Commission économique pour l'Europe**Comité des transports intérieurs****Forum mondial de l'harmonisation des Règlements
concernant les véhicules****Groupe de travail de l'éclairage et de la signalisation lumineuse****Soixante-dix-neuvième session**

**Règlements n^{os} 37 (Lampes à incandescence), 99 (Sources lumineuses
à décharge), 128 (Sources lumineuses à diodes électroluminescentes)
et Résolution d'ensemble sur une spécification commune
des catégories de sources lumineuses****Proposition de modification du code d'homologation
des sources lumineuses****Communication de l'expert de la Commission électrotechnique
internationale (CEI)***

I. Proposition de complément 47 à la série 03 d'amendements au Règlement n° 37 (Lampes à incandescence)

Annexe 2, modifier comme suit :

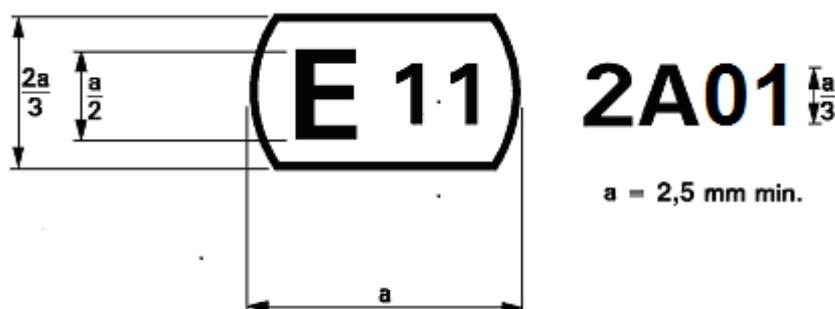
« N° d'homologation : N° d'extension :

Code d'homologation :

1. Marque de fabrique ou de commerce ~~du dispositif de la source lumineuse à incandescence~~ :
2. Désignation du type de ~~dispositif~~ **source lumineuse à incandescence** par le fabricant :
3. Nom et adresse du fabricant : ».

Annexe 3, remplacer le graphique existant

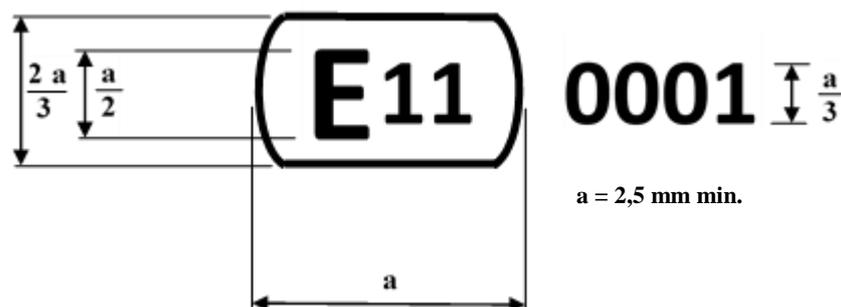
Par un nouveau graphique ainsi conçu :

Légende accompagnant le graphique, modifier comme suit :

« La marque d'homologation ci-dessus, apposée sur une source lumineuse à incandescence, indique que cette source lumineuse a été homologuée au Royaume-Uni (E 11), sous le code d'homologation **A01 0001**.

~~Le premier caractère du code d'homologation indique que l'homologation a été accordée conformément aux prescriptions du Règlement n° 37 tel que modifié par les séries 02 et 03* d'amendements.~~

Annexe 2, modifier comme suit :

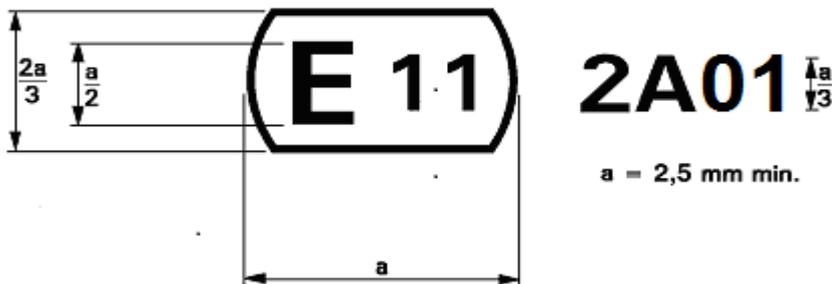
« N° d'homologation : N° d'extension :

Code d'homologation :

- 1. Source lumineuse à décharge - catégorie
- puissance nominale ».

Annexe 3, remplacer le graphique existant

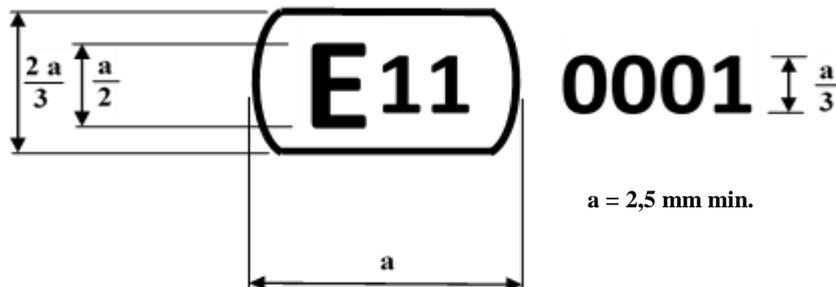
Par un nouveau graphique ainsi conçu :

Légende accompagnant le graphique, modifier comme suit :

« La marque d'homologation ci-dessus, apposée sur une source lumineuse à décharge, indique que cette source lumineuse a été homologuée au Royaume-Uni (E 11), sous le code d'homologation ~~0A01~~ **0001**. ~~Le premier caractère du code d'homologation indique que l'homologation a été accordée conformément aux prescriptions du Règlement n° 99 sous sa forme initiale.~~ ».

Annexe 3, remplacer le graphique existant

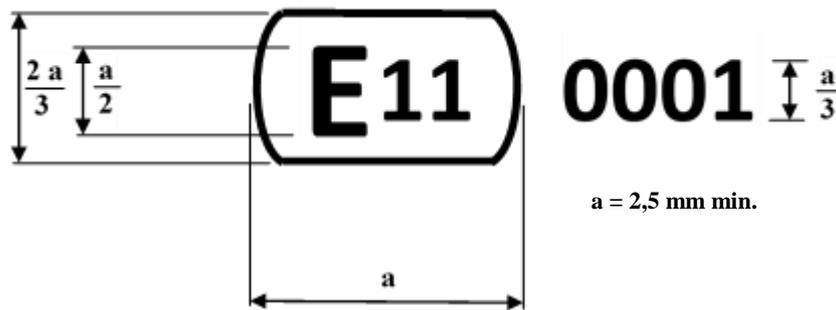
Par un nouveau graphique ainsi conçu :

Légende accompagnant le graphique, modifier comme suit :

« La marque d'homologation ci-dessus, apposée sur une source lumineuse à DEL, indique que cette source lumineuse a été homologuée au Royaume-Uni (E 11), sous le code d'homologation ~~0A01~~ **0001**. ~~Le premier caractère du code d'homologation indique que l'homologation a été accordée conformément aux prescriptions du Règlement n° 128* sous sa forme initiale.~~
